7. 津波に伴う土砂移動に係る安全性評価

津波に伴う海底の土砂移動による取水口の閉塞によって、当該施設の安全機能が損なわれることがないか、検討を行なう。

図 7.12 (1) 最大堆積分布 (最大水位上昇ケース : JSCE01_High)

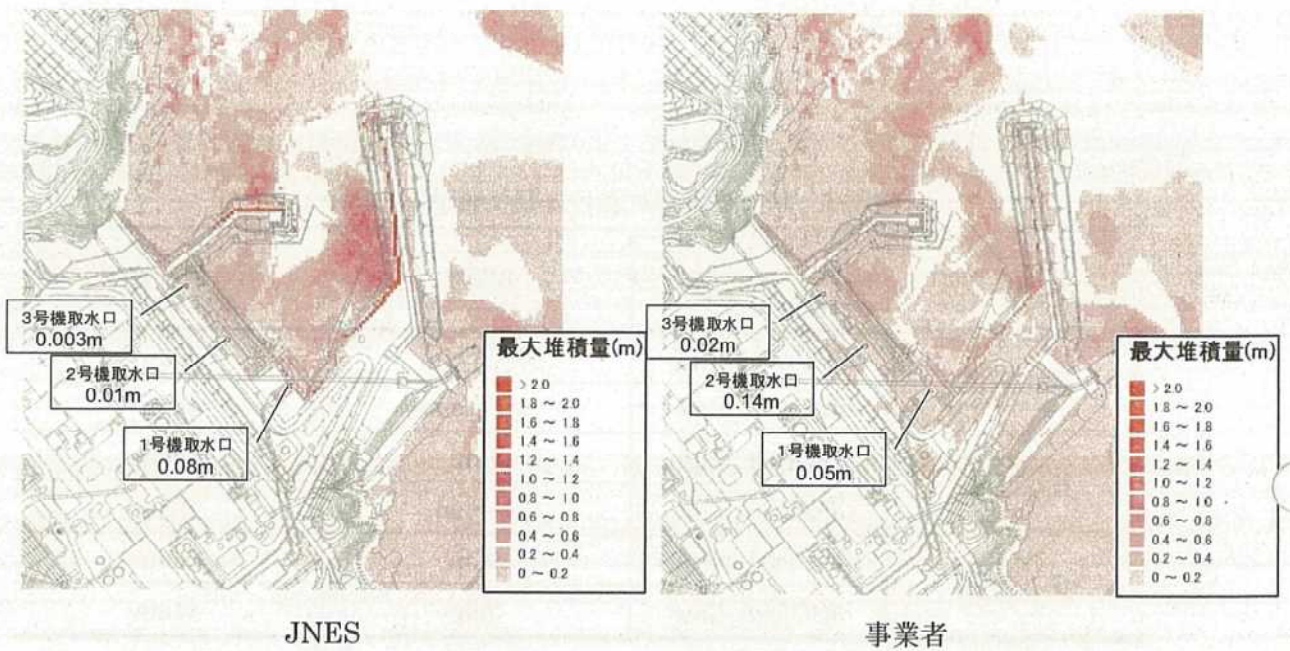
図 7.12～図 7.15 に JNES と事業者の結果を合わせて示す。図 7.12 に最大水位上昇ケース (JSCE01_High) の最大堆積量分布図及び 4 時間後の地形変化量分布、図 7.13 に最大水位下降ケース (JSCE08_Low) の結果を示す。港内における最大堆積量分布及び 4 時間後の地形変化量分布は、全体的にはほぼ同様の堆積/侵食傾向を示した。局所的には、防波堤に沿う箇所の堆積量において、JNES の結果が事業者の結果より大きくなっている。

図 7.14 (1) 取水口前面の各種時系列による比較
(最大水位上昇ケース：JSCE01_High)、第1号機取水口

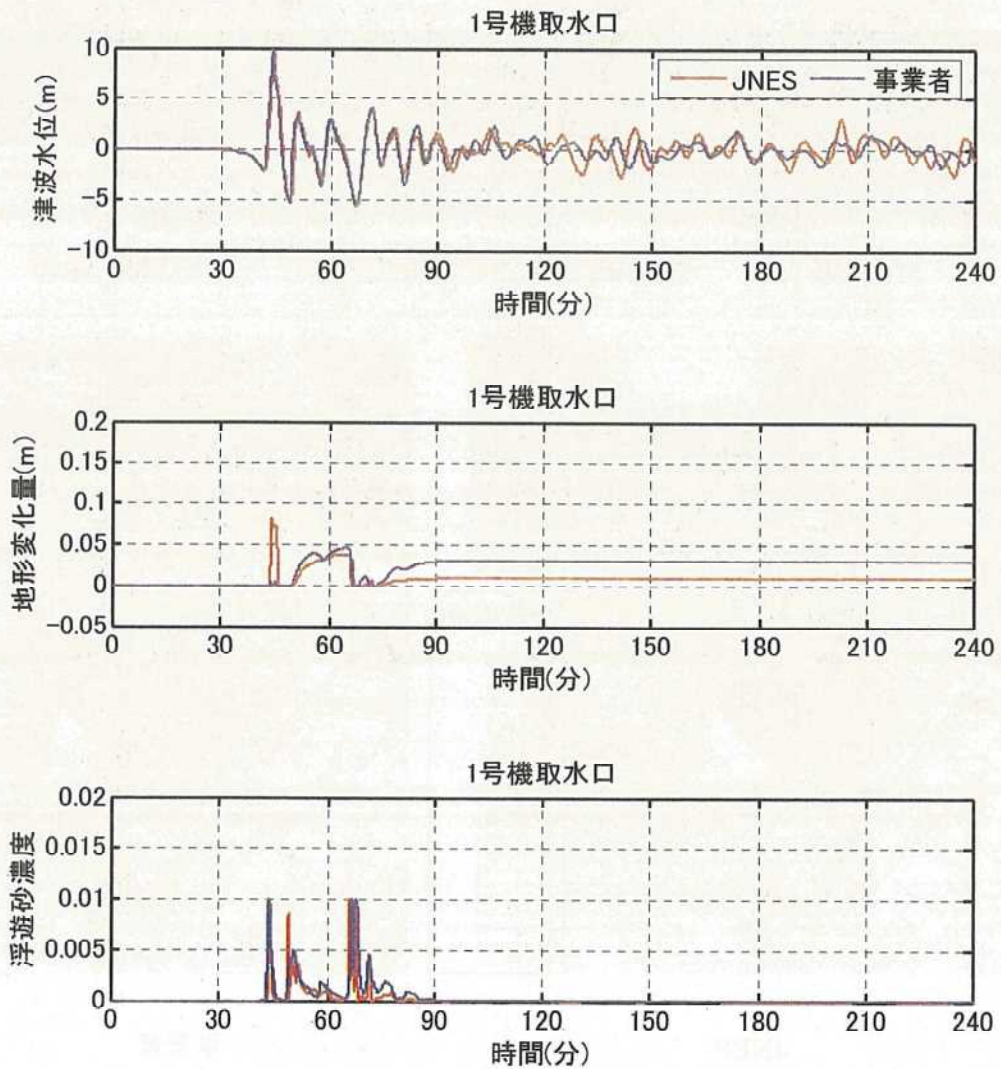
第 1 号機では、事業者の解析値は、JNES の解析結果とほぼ同程度となった。ただし、地形変化量の時系列で比較すると、図 7.14 (1) 及び図 7.15 (1) に示すように、JNES の解析結果では 45 分付近で瞬間的に堆積が見られ、事業者の結果ではそのような現象は見られない。これについては、7.5 節で考察する。

図 7.16 (1) 要因分析解析 Case1 の解析結果
(最大水位上昇ケース：JSCE01_High)、第1号機取水口

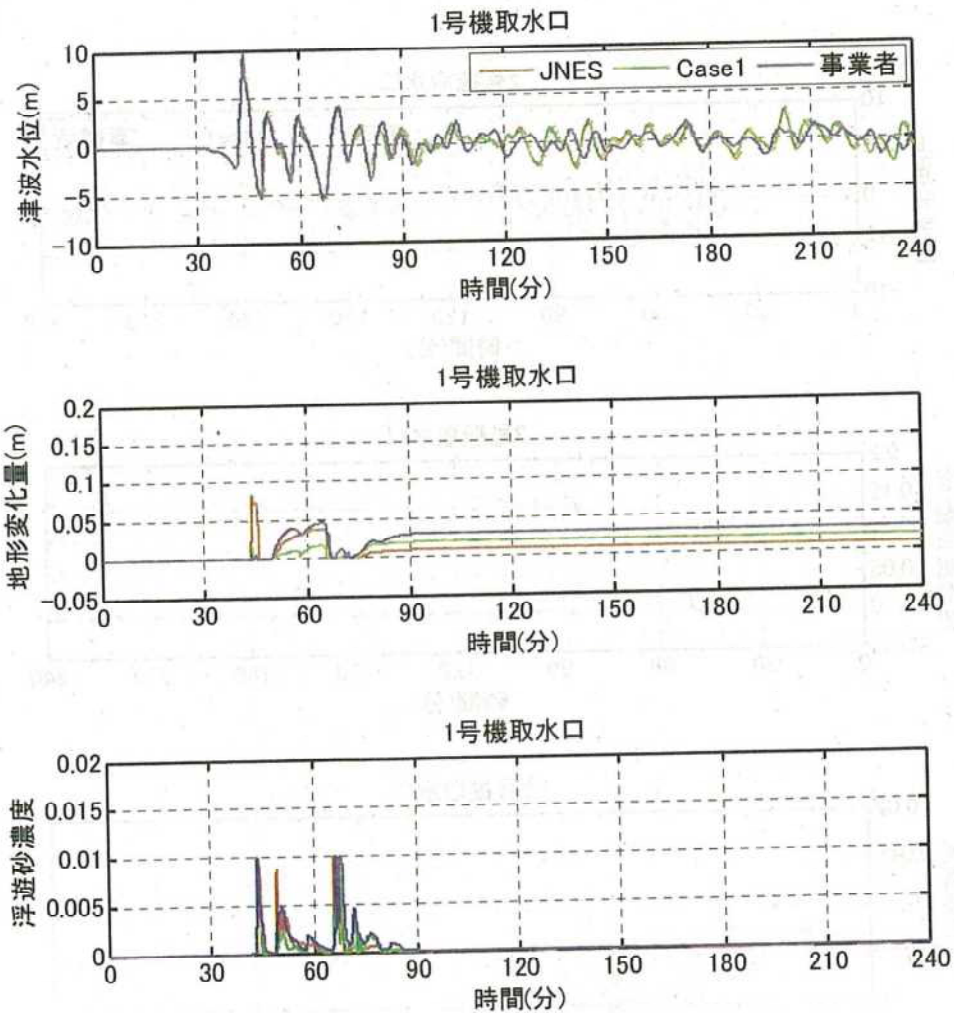
図 7.16 及び図 7.17 に、最大水位上昇/下降ケースの各取水口前面位置における要因分析解析 Case 1 の解析結果 (水位変動、地形変化量、浮遊砂濃度) を取水設備毎に (1) ~ (3) に示す。第 1 号機の最大水位上昇ケースでは、図 7.16 (1) に示すとおり、約 45 分付近に見られていた急激な堆積がなくなり、隣接地点を含めて整理した堆積値は最大 5cm となり、事業者結果をほぼ説明可能となった。第 2 号機、第 3 号機の最大水位下降ケースでは、図 7.17 (2)、(3) の地形変化の時系列に示すとおり、約 55 分以降の地形変化をほぼ説明可能となった。第 2 号機、第 3 号機の最大水位上昇ケースでは、事業者の結果を完全には説明できないものの、7.4 節の比較結果に比べて、差が小さくなった。

図 7.18 (1) 要因分析解析 Case 2～6 の解析結果 (第 1 号機取水口)

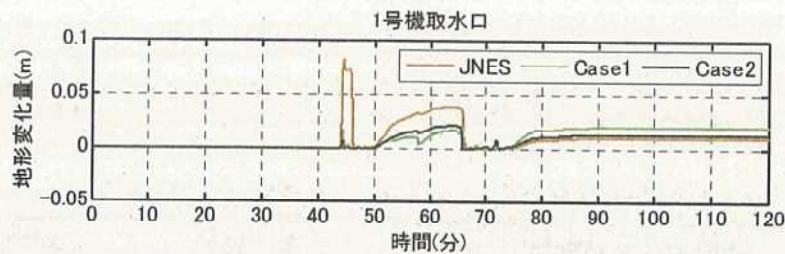
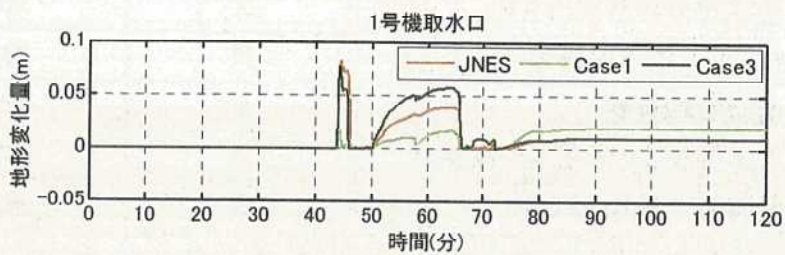
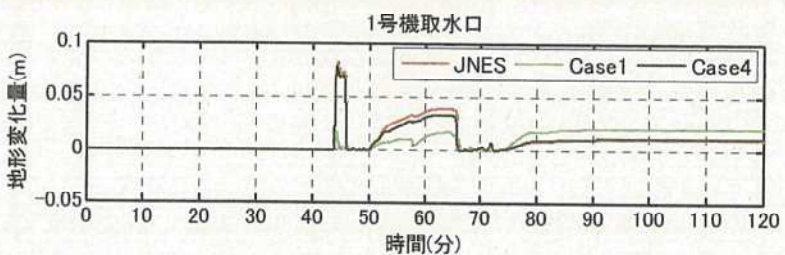
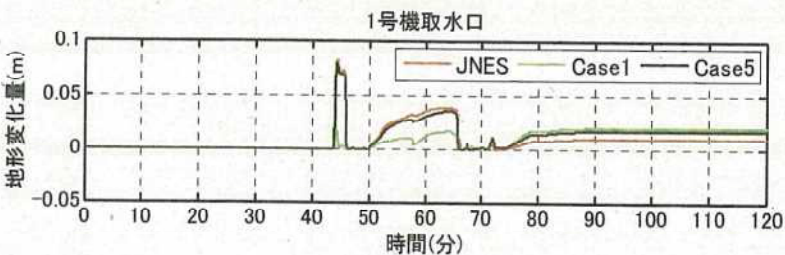
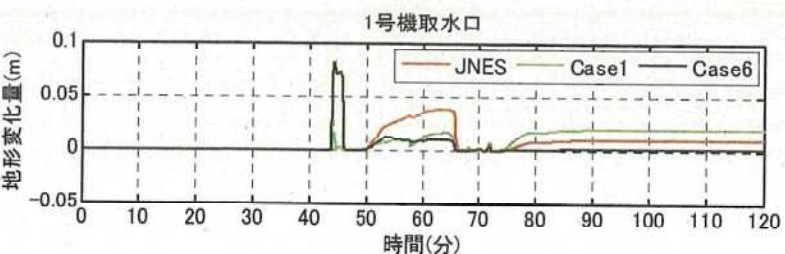
次に、個々の解析条件の影響を分析するための要因分析解析 Case 2 ~ 6 では、波源条件を最大水位上昇ケース (JSCE01_High) のみと対象とした。解析時間は地形変化がほぼ収束する 120 分後までとした。評価地点は、第 1 号機及び第 2 号機とし、地形変化量が微小な第 3 号機は対象外とした。表 7.9 に個々の解析条件及び解析パラメータの影響の分析結果を、図 7.18 (1) に要因分析解析 Case 2 ~ 6 における地形変化量の時系列を示す。第 1 号機において見られた約 45 分付近での急激な堆積は、陸域の流砂計算をしない場合に生じることが分かった。第 1 号機の JNES と事業者の結果の差の主な要因は、陸域の土砂移動計算、及び Manning 粗度係数、計算時間間隔であることを確認した。第 2 号機では、図 7.18 (2) に示すように Manning 粗度係数、流水計算の打ち切り水深が主な要因であることを確認した。

以上の検討結果から、取水口前面における JNES と事業者の結果の差の主要因は、陸域の流砂計算の有無及び Manning 粗度係数、流水計算の打ち切り水深、計算時間間隔であることが確認

できた。なお、Manning 粗度係数、流水計算の打ち切り水深については、JNES と事業者の設定値に幅があるが、いずれも許容されている。底面勾配係数については、評価地点の取水口前面においては海底の勾配がないため、影響が小さいと言える。
